# Engineering Change Notice(ECN)

## ECN-D-2604-09

## (HIZ Type Cable Chain Damper Cover Improvement)

### FA Research ME1 team

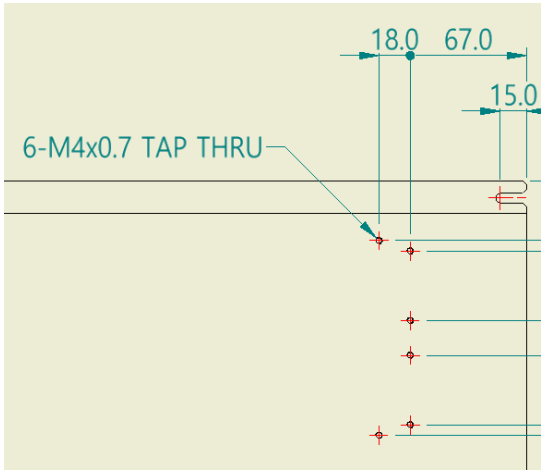
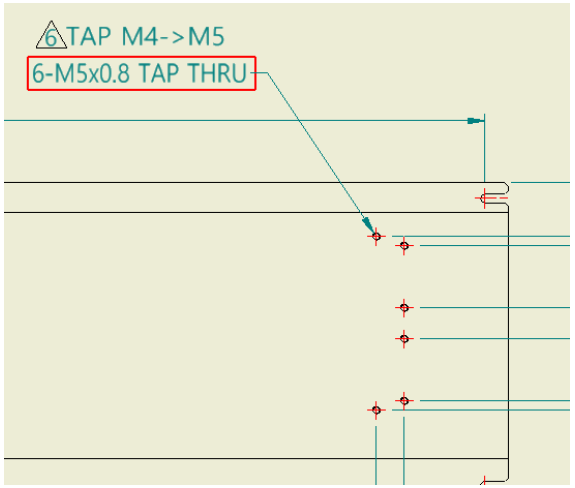
| 변경 상세 사유<br>Detailed reason for change | • CABLE CHAIN 브라켓 체결 강화를 위한 PROCESS DAPMER COVER M5 TAP으로 변경<br>• Changed the process damper cover to M5 tapping to enhance fastening strength of the cable chain bracket. | | |

| 상세내용<br>Detail | - 기존 커버 M4 TAP / Previous Cover : M4 TAP<br>- PN : H12P-F10P18-5 & F8P-F10P18-5 | - M5 TAP으로 변경 : Changed to M5 TAP<br>- PN : H12P-F10P18-6 & F8P-F10P18-6 | |
